INFORME

Referència: B-267

Denominació: AMPOLLA DISPENSER CÒNIC 50 ml

Informe inici producció – mostres 16/06/21

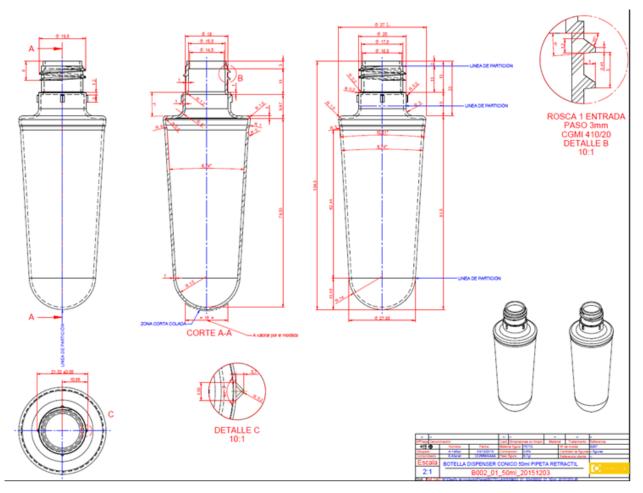
INFORME DIMENSIONAL INICI PRODUCCIÓ B-267									
TOLERÀNCIA 0.2 mm	ALTURA TOTAL	Ø OMBRO	Ø INT.COLL	Ø EXT.COLL	Ø EXT.COLL TAPETA	Ø ROSCA	ALT TOTAL COLL	ALT TAPETA	
PLÀNOL	104.5 mm	37.0 mm	14.5 mm	17.5 mm	16.5 mm	19.5 mm	13.0	2.0 mm	
MOSTRA PARTIDA BEAUTY LUMIS 2018	105.40 mm	36.73 mm	13.90 mm	17.36 mm	16.37 mm	19.65 mm	14.10 mm	3.10 mm	
MOSTRES 18/05/21	105.40 mm	36.74 mm	13.95 mm	17.36 mm	16.38 mm	19.65 mm	14.12 mm	3.14 mm	
MOSTRA 26/05/21	106.45 mm	36.77 mm	13.96 mm	17.37 mm	16.37 mm	19.60 mm	15.05 mm	3.80 mm	
MOSTRES 04/06/21	106.40 mm	36.83 mm	13.96 mm	17.39 mm	16.80 mm	19.63 mm	14.92 mm	3.78 mm	
MOSTRES 10/06/21	106.05 mm	36.76 mm	14.10 mm	17.43 mm	16.42 mm	16.64 mm	14.40-59 mm	3.44 mm	
MOSTRES 16/06/21	105.56 mm	36.79 mm	13.99 mm	17.41 mm	16.43 mm	19.65 mm	13.95-14.08 mm	2.91 mm

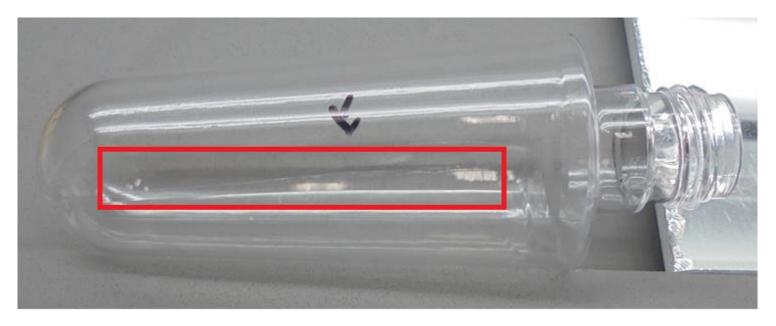
Les mostres d'ahir, l'alçada del coll ha baixat molt. A la campana son estancs. Ara queda una llum de 0.05 a 0.15 mm, segueix quedant una mica tort, però amb poca llum no es veu.

Les ampolles d'ahir, tenen com una esquerda?

Alçada coll i funcional – OK. Ara esta al limit de baix, si varia una mica cap a menys, malament.

L'esquerda de l'ampolla, si el exterior del difusor va pintat, no s'ha de veure, però si han d'anar transparents si que es veu.

Actualitzar plànol.
